京都大学複合原子力科学研究所  
原子炉設置変更承認申請書  
(研究用原子炉の変更)

昭和 37 年 3 月 15 日付け 37 原第 1040 号をもって設置承認を受け、別紙 1 のとおり設置変更承認を受けた京都大学複合原子力科学研究所の原子炉設置承認申請書のうち、「研究用原子炉」に関する記載事項の記述の一部を別紙 2 のとおり変更する。

標準応答スペクトルの規制への取り入れに伴う「試験研究の用に供する原子炉等の位置、構造及び設備の基準に関する規則の解釈」の改正に適合するように記載を変更する。併せて、記載事項の一部について記載の適正化を行う。

について、以下のとおり「(1)耐震構造」の(V)の記述を変更するとともに、第1図を変更し、第5図を追加する。なお、下線部は変更箇所を示す。

第1図 基準地震動Ss-1～Ss-10の応答スペクトル

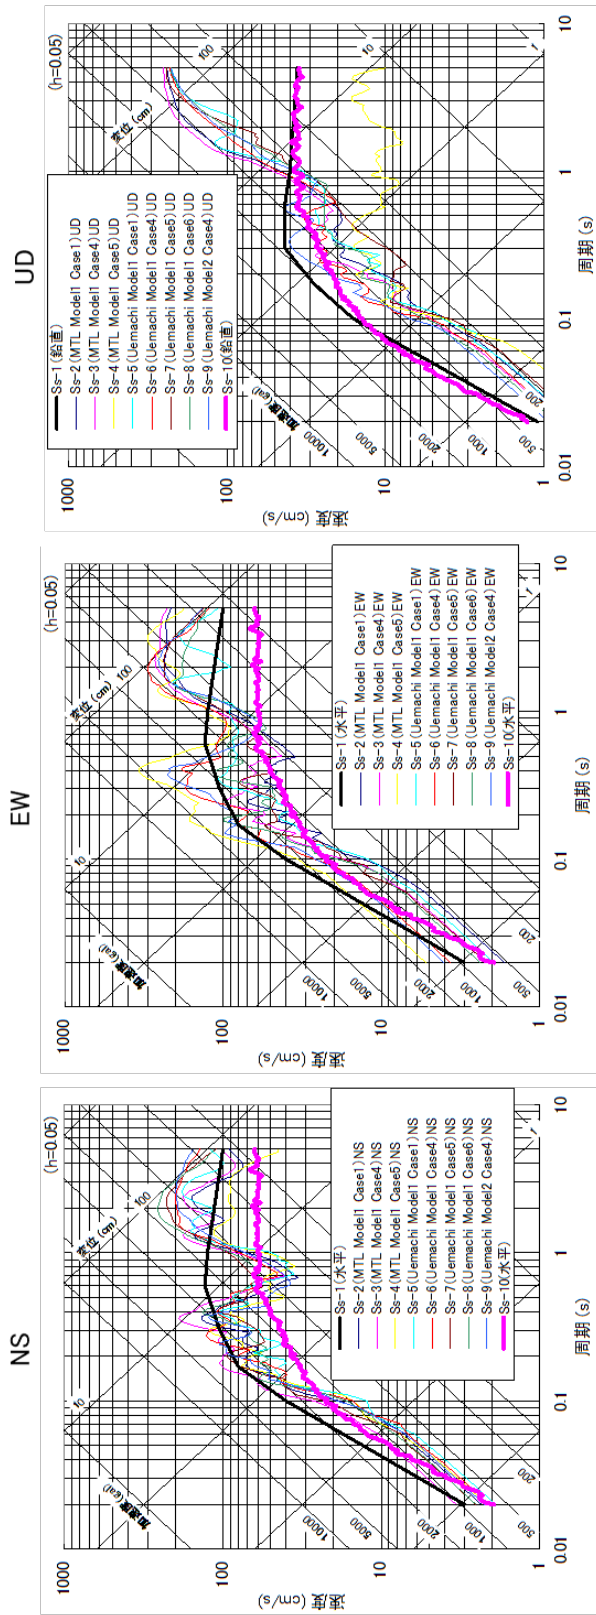
(v) 基準地震動  $S_s$  は、敷地ごとに震源を特定して策定する地震動及び震源を特定せず策定する地震動について、敷地の解放基盤表面における水平方向及び鉛直方向の地震動として策定する。解放基盤表面は、地盤調査等の結果から、0.7km/s以上のS波速度（約1.6km/s）を持つ堅固な岩盤（花崗岩）が十分な拡がりを持っていることが確認されているGL-181mとする。策定した基準地震動  $S_s$  ( $S_s-1$ ～ $S_s-10$ )の応答スペクトルを第1図に、時刻歴波形を第2図～第5図に示す。

第 6-4-61 図 基準地震動 Ss-10 の時刻歴波形と応答スペクトル

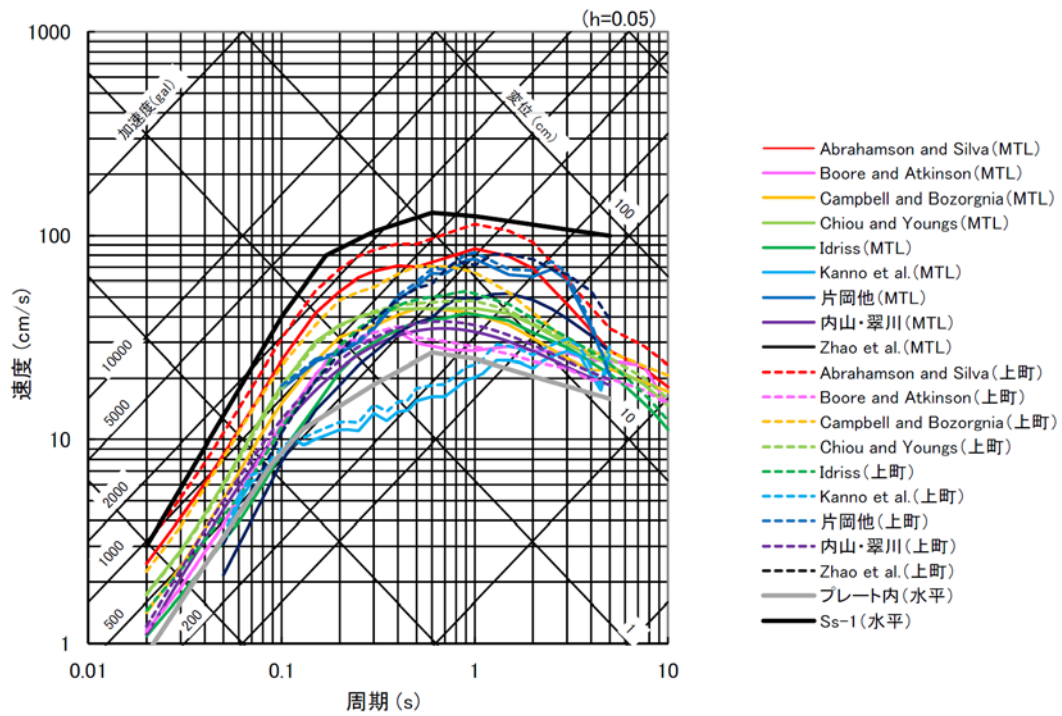
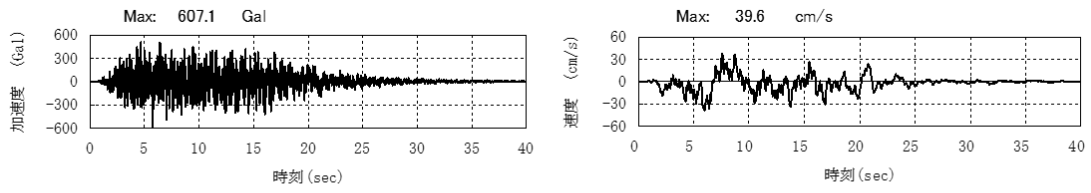
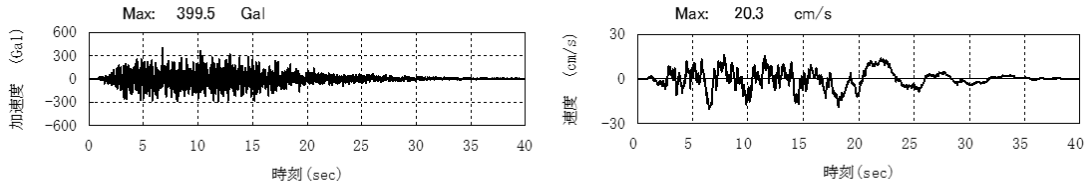
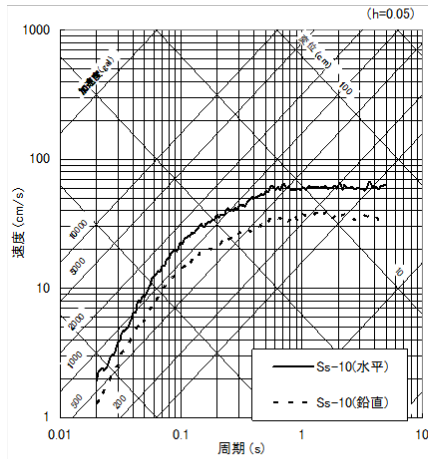
標準応答スペクトルに基づく地震動を評価するための地下構造モデルは、「6-4-5 敷地地盤の振動特性」の「(4)地盤構造モデル」の「(1)一次元速度構造モデル」で示した地盤モデルを用いた。標準応答スペクトルが定義される地震基盤相当面は、S 波速度( $V_s$ )が  $V_s=2200\text{m/s}$  以上であることを踏まえ、第 6-4-5 表の  $V_s=2436\text{m/s}$  の花崗岩上面である GL-184m として設定する。標準応答スペクトルに基づく地震動(基準地震動  $S_s-10$ )の時刻歴波形及び応答スペクトルを第 6-4-61 図に示す。

**第 6-4-82 図 基準地震動 Ss-10 に基づく入力地震動**

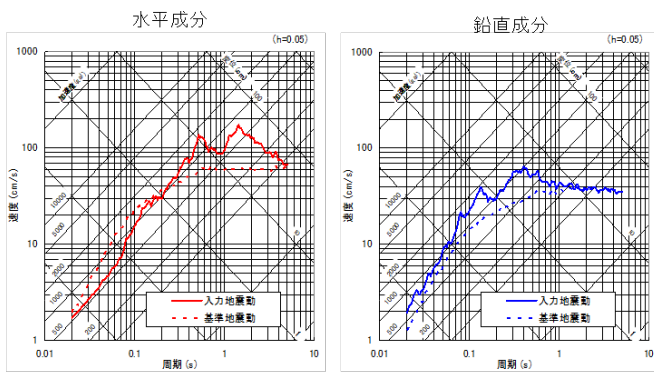
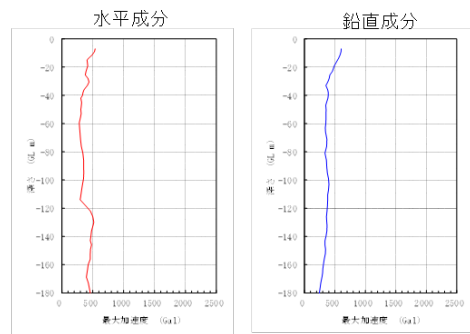
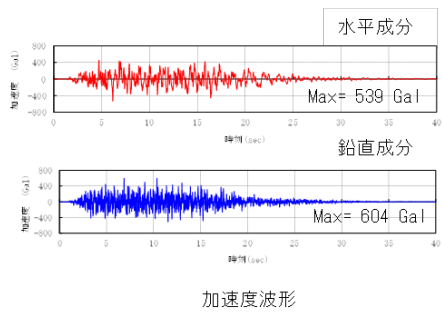
基準地震動 Ss-1～Ss-10 に基づく入力地震動を第 6-4-73 図～第 6-4-82 図に示す。Ss-1～Ss-9 までの水平動については時刻歴非線形地震応答解析の結果で、Ss-10 については等価線形地震応答解析の結果である。鉛直動はすべて線形地震応答解析結果である。図には、時刻歴加速度波形、応答スペクトル及び最大加速度分布及びせん断ひずみ分布を示す。
